TECHNISCHER BERICHT

Abänderungsprojekt

Änderung der Deponieoberfläche / Deponievolumen

Baurestmassendeponie St. Pantaleon – Erweiterung Südwest

Abbildung 1: offene u. bereits rekultivierte Flächen

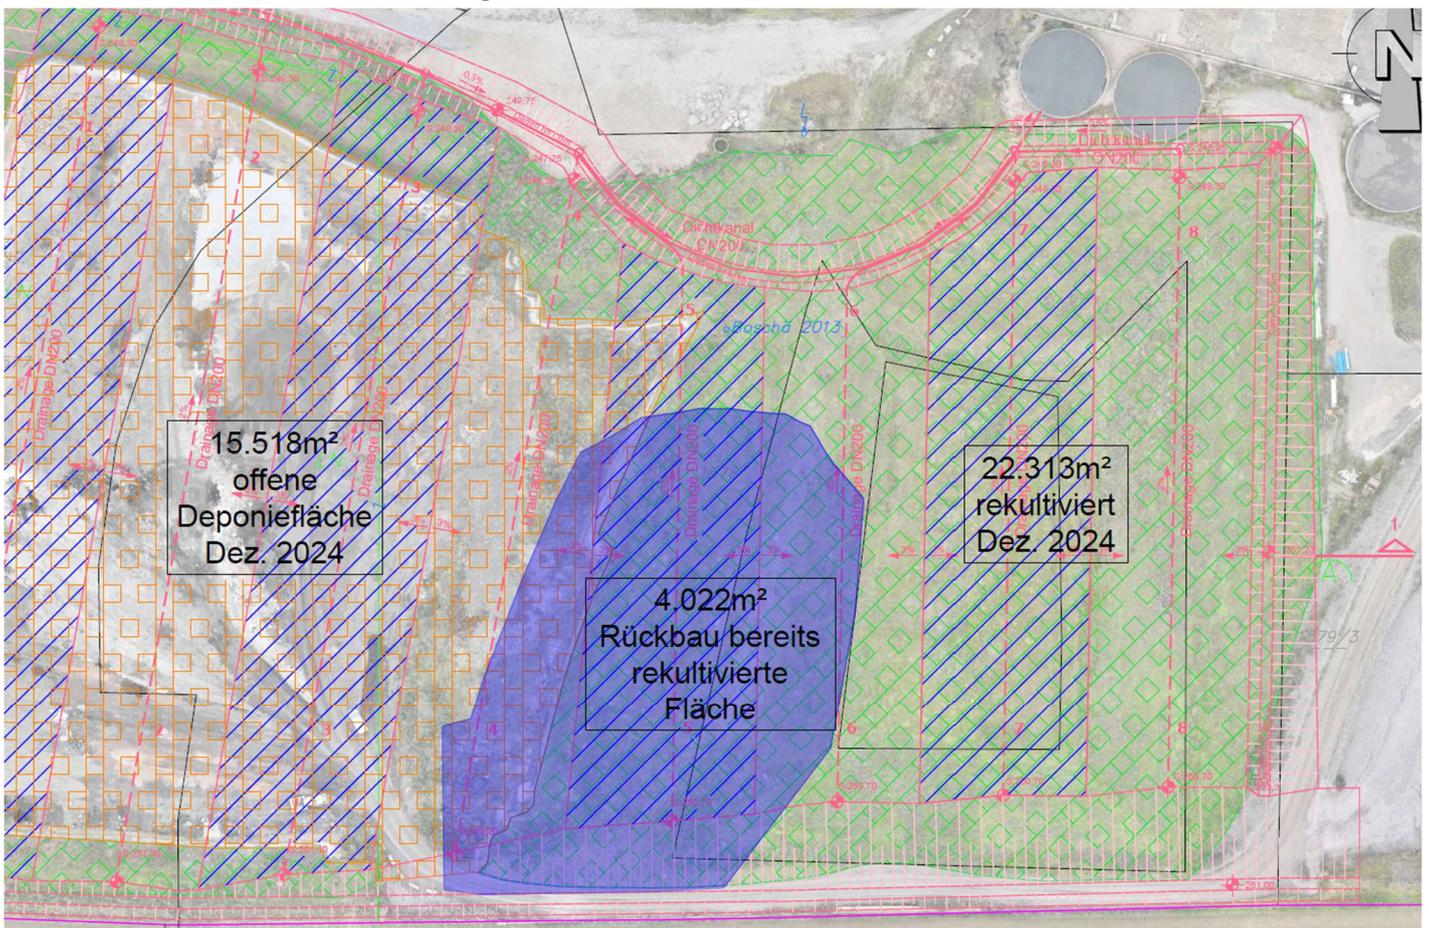
Es wurden bereits 22.313 m² rekultiviert, daher beträgt die derzeitige offene Deponieoberfläche 15.518 m². Die Sicherstellung wurde gem. Anschreiben vom 17.02.2025 (das Anschreiben ist der Beilage 3 zu entnehmen) dahingehend angepasst. Nun ist die Auffüllung der VA 4, 5 u. 6 vorgesehen, daher verändert sich die bereits rekultivierte Fläche, wie folgt:

- bereits rekultiviert: 22.313 m² (Stand 12.2024)
- offenen Deponiefläche: 15.518 m² (Stand 12.2024)
- Abtrag Oberfläche bis -1,5m (Bereich Stromleitung): 4.022 m² (Stand 05.2025)
- bereits rekultiviert nach Abtrag: 18.291 m² (Stand 05.2025)
- offene Deponiefläche nach Abtrag: 19.540 m² (Stand 05.2025)

Abbildung 2: Asbestkompartment

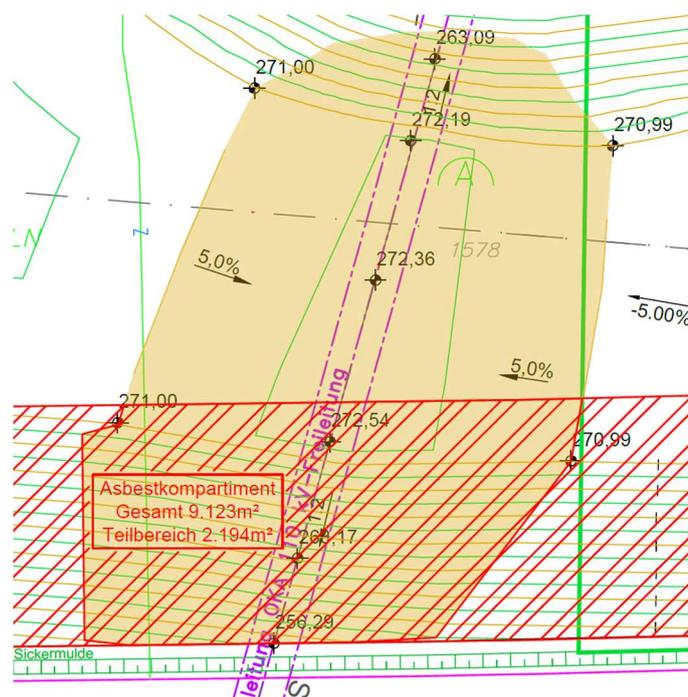
Im südlichen Bereich soll ein Asbestkompartment (fest gebundenen) mit einer Fläche von 2.194 m² errichtet werden. In diesem Kompartiment sollen ca. 8.000 m³ / 13.600 t Asbestzement eingebracht werden. Der Einbau wird lt. aktuellen Einbaukonzept fortgeführt (siehe Lageplan in der Beilage 5).
